VYPRACOVAL:	Ing. Tomáš Hozman		
MÍSTO:	Turovec 34, 391 21 Turovec		
INVESTOR:	Střechy Bohemia s.r.o. Turovec 34, 391 21 Turovec		
ČÁST:	Posudek stávajícího stavu konstrukce		
STUPEŇ:	-		
DATUM:	06/2023		
MĚŘÍTKO:	--		OTNAČENÍ ČÁSTI:
NÁZEV:	TECHNICKÁ ZPRÁVA		A

TECHNICKÁ ZPRÁVA

Tato zpráva shrnuje závěry z prohlídky areálu bývalého JZD v obci Turovec. Areál je nyní ve vlastnictví investora, který by rád zhodnotil stav jednotlivých nosných konstrukcí. Vizuální obhlídka byla provedena dne 16.06.2023.

Požadavek investora: Obhlídka objektu a zhodnocení stávajícího stavu před plánovanou rekonstrukcí.

Obrázek č. 2 - Uvolnění/odepnutí ocelových táhel u prvků, které mají působit v tahu

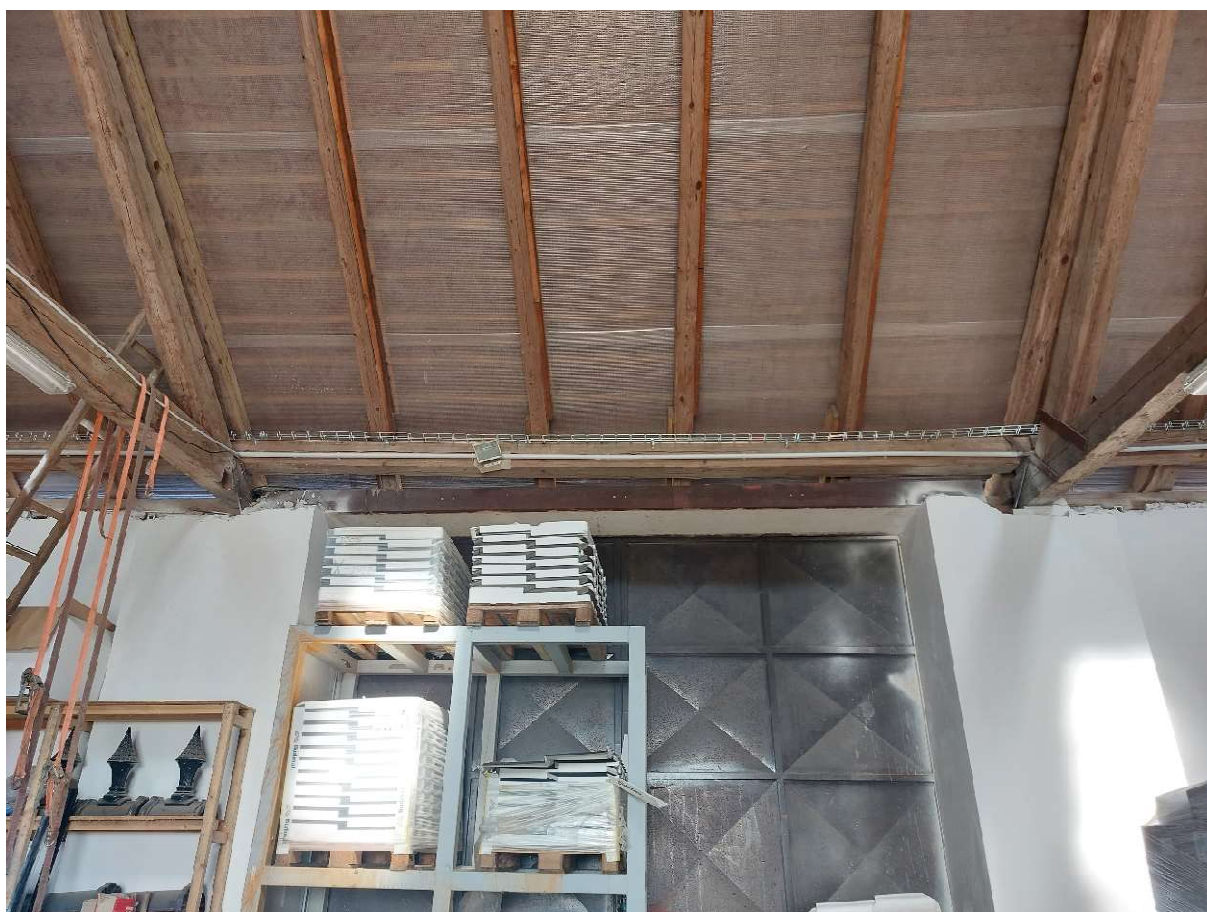
V rámci krovu byly nalezeny poruchy a uvolnění některých styčniců, které je do budoucna, pro správnou funkci celé konstrukce, nutné vyřešit. Jmenovitě a zároveň dokumentováno na fotkách se jedná o:

Obrázek č. 3 - Uhnilé (biologicky zdegradované) ev. přeříznuté/nespojené zhlaví vazných trámů/sloupků/pozednic

Obrázek č. 4 - Chybějící ev. nadlimitně prohnuté prvky

Konstrukci je nutné vyheverovat a následně zpětně sepnout ocelovým táhlem tak, aby byly jednotlivé prvky opět funkční.

Tyto části je nutné protézovat a zpětně aktivovat.

Prvky je nutné vyměnit ev. zesílit. Při zesilování je nutné prvky vyheverovat a odstranit tak stávající prohnutí.

Obrázek č. 6 – Detail odpadlé části stropu

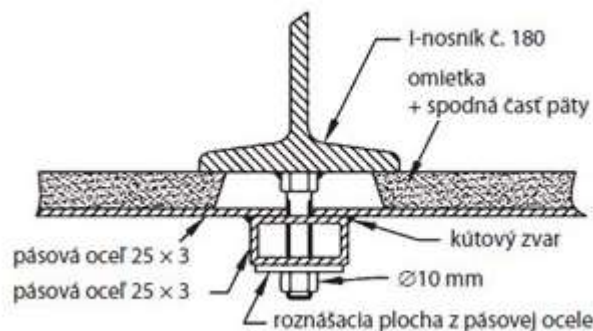
Z dolní části hurdiskového stropu je patrná koroze ocelových nosníků. Současně jsou na některých keramických patkách odtržené dolní pásnice. V pár místech je také viditelná degradace samotných hurdiskových desek. Některé hurdisky jsou naprasklé.

Stav ocelových profilů a keramických hurdisek může svědčit o částečné degradaci např. z důvodu dřívějšího provozování (nejspíše sklad nějakých chemických látek). Trhlinky v hurdiskách a odprýskávání dolní části patek může svědčit o přetížení celé konstrukce ev. o špatně provedené skladbě, kdy beton nemusí být odseparován od keramických desek a může docházet k přídatnému ohybovému namáhání vlivem jeho smršťování. U ocelových nosníků je doporučeno odstranit viditelnou korozi a následně nosníky omítnout. Omítkou se zmenší přístup vzduchu k ocelové konstrukci.

Jelikož dochází u hurdisek ke křehkému, náhlému porušení, je neodkladně nutné konstrukci sanovat. V průběhu dalšího užívání by mohlo dojít ke kolapsu celé konstrukce keramických desek a k jejich pádu.

Je několik možných variant, kde u každé varianty je rozhodující ekonomická náročnost a potřeby investora. V rámci této zprávy budou zjednodušeně popsány tři možné varianty. Je následně na zvážení investora, pro kterou z těchto tří variant by se rozhodl. Před výběrem metody je vhodné provést sondu do stropní konstrukce a ověřit skladbu stávající podlahy. Zároveň je vhodné konzultovat možnosti sanace i s dodavatelskou firmou s přizváním statika.

1) Odstranění skladby na hurdiskovém stropu a výměna hurdisek např. za skladbu trapézový plech + beton – velmi ekonomicky náročné a pracné, nejbezpečnější řešení.

2) Podchyzení hurdisek navařenou ocelovou konstrukcí, schématicky naznačeno viz. Obr. č. 7 Nejefektivnější a nejspolehlivější varianta, pokud je zahrnuto odstranění skladby na hurdiskovém stropu. Ekonomicky náročnější než varianta 3)

3) Vyplnění hurdisek polyuretanovou pryskyřicí. V tomto případě je nutné dodatečně sanovat i odtržené keramické patky, jelikož pro patky vyplnění pryskyřicí nepomůže. Sanace může být řešena např. vyříznutím patky a přilehlé desky. Sanaci stropu je nicméně ve všech případech konzultovat s odbornou firmou, která by sanaci prováděla.

Obrázek č. 9 – Vypadlý hambálek

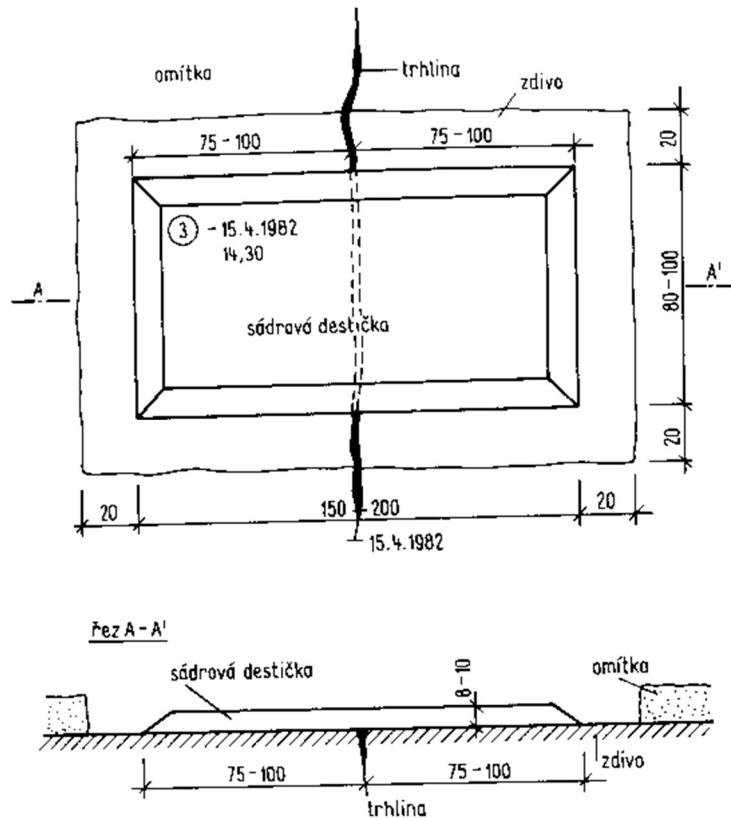
V přilehlém křídle (staré sýpce) byla provedena obhlídka krovu. Vodorovné ztužení této konstrukce je řešené dřevěnými hambálky, které jsou na rybinový spoj kotveny do pozednice. Celý spoj je nicméně vypadlý a neplní tak svou funkci. Hambálek je nutné se šikmým sloupkem znovu spojit např. pomocí táhel. Stejně tak je vhodné zarazit zpětně rybinový spoj a hambálek s pozednicí dodatečně spojit také, např. úhelníky. Zároveň je vhodné provést sondu do zadržené pozednice ve štítech a zjistit, jakým způsobem je pozednice kotvena. Pokud by pozednice nebyla řádně ukotvena pro přenos vodorovných sil, je vhodné pozednici dodatečně sepnout ocelovými táhly, které nakotvit do stropních trámů.
